GZ: LVwG-AV-34/004

STELLUNGNAHME

2.1. Örtliche Situation; Planungsgrundsätze für das bewilligte Kraftwerk

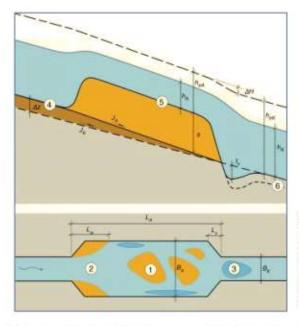
Angeführt wird etwa, dass die geplante Unterwasserstrukturierung sich an den Maßnahmen des Gewässerentwicklungskonzepts und den bereits umgesetzten Maßnahmen an der Ybbs in Hausmening, Winklarn, Amstetten und Schönegg orientiert. Merkmal aller dieser Maßnahmen ist, dass durch die Aufweitung verstärkt Geschiebe im Aufweitungsbereich liegen bleibt und die Sohllage deutlich gehoben wird. Ein Prinzip, das seit Jahrzehnten für die ökologische und flussbauliche Sanierung von geschiebeführenden Flüssen mit Eintiefungsproblemen erfolgreich zur Sohlstabilisierung und Sohlhebung angewandt wird.

Die angeführten "Referenzprojekte" an der Ybbs (v.a. LIFE-Projekte) sind in der Tat gute Beispiele für diese Form der nachhaltigen Sanierung. <u>Das vorliegende Kraftwerksprojekt beabsichtigt jedoch eine dauerhafte Sohlabsenkung in der Aufweitung</u>. Dabei wird entweder bewusst verschwiegen oder nicht verstanden, <u>dass die Aufweitung</u> des Flussbettes mit eigen-

dynamischer Sohlhebung und die dauerhafte Absenkung der Sohle **ohne laufende Instand- haltungsbaggerungen** sich widersprechen. Die Vergleichbarkeit der erfolgten (LIFE) Aufweitungen an der Ybbs ist daher bezüglich der ökologischen Wirkung in keiner Weise mit der geplanten Unterwassereintiefung mit Aufweitung beim geplanten Kraftwerk gegeben. Folglich bestehen aus Sicht des Bf weiterhin erhebliche und überaus gut begründbare, wissenschaftliche Zweifel an der grundsätzlichen Wirksamkeit der geplanten Maßnahmen in der Unterwasserstrecke des Kraftwerkes.

Abb. 7: LRT 6510 Glatthaferwiese rechtsufrig der Ybbs, die im Gegensatz zur Äußerung der mitbeteiligten Partei nach wie vor existiert (Aufnahme: 04.07.21).

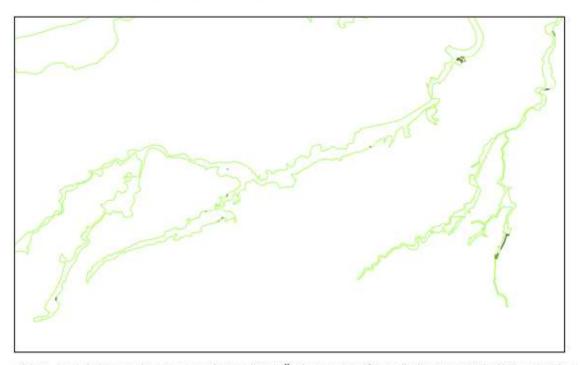
In der Äußerung der mP wird behauptet, dass die von den Projektmaßnahmen betroffene Wiese "im Zuge einer üblichen Änderung der Bewirtschaftung umgeackert" wurde (S. 31), was schon an sich eine gewagte Formulierung darstellt, da auf sensiblem Grünland in Natura 2000-Gebieten ein Umbruchsverbot besteht (https://noe.lko.at/grünlandumbruch-bis-ende-2020+2500+2533960). Zur Illustration wurden zwei Luftbilder abgebildet, wo bei einem deutliche Bewirtschaftungsspuren zu sehen sind und diese anscheinend als Umbruch interpretiert wurden. Diese Spuren sind allerdings eindeutig einer zum Zeitpunkt der Aufnahme aktuell durchgeführten Mahd zuzuordnen! In den öffentlich zugängigen INVEKOS-Daten von 2020 wird die Wiese als 3- oder mehrmähdig geführt. Die Wiese besteht also definitiv noch siehe auch nachfolgendes Bild vom 04.07.21.

Es handelt sich um eine Trockene Glatthaferwiese, die am Böschungsfuss auch feuchtere Anteile enthält, mit dem häufig auftretenden Knolligen Hahnenfuß (Ranunculus bulbosus) als Zeigerart - also eine typische Wiese des Talgrundes bei nicht zu intensiver Nutzung.

Abb. 11: Glatthaferwiesen-Ausweisungen im Bereich Ybbs-Mündung, die nahezu vollständig in Ackerflächen umgewandelt wurden.

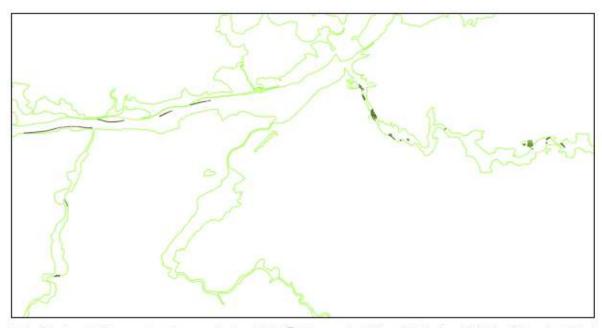
Ansonsten gibt es noch die - auch in der Beschreibung des LRT im Bescheid erwähnten Dammflächen an der Donau und die Wiesen an der unteren Pielach als flächenmäßig bedeutsamste Standorte im Europaschutzgebiet.

Abb. 17: Querbauwerke und Restwasserstrecke an der Ybbs (M. Hinterhofer 2003)

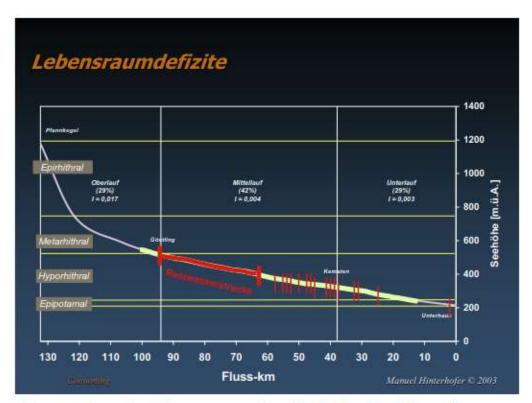
Im Gegensatz dazu kann man mit Gewissheit davon ausgehen, dass der Ybbs-Unterlauf ab Amstetten vor der durchgehenden Flussregulierung (beginnend etwa 1820 und konsequent umgesetzt in der ersten Hälfte des vorigen Jahrhunderts, Wiesbauer 2015²² (S. 124-144, Karte unten S. 222-223) mit seinen weiten Fluss-Alluvionen auf mindestens zwei- bis vierfacher Bettbreite - im Vergleich zu heute - mit Sicherheit zu den besten Habitaten für kiesbrütende Vogelarten (darunter sogar der Triel, Burhinus oedicnemus) in ganz Österreich gezählt hat: "Unbewachsene Sand- und Kiesbänke nahmen ein Vielfaches der Fläche des benetzten Flussbetts ein" (Wiesbauer 2015, S. 216).
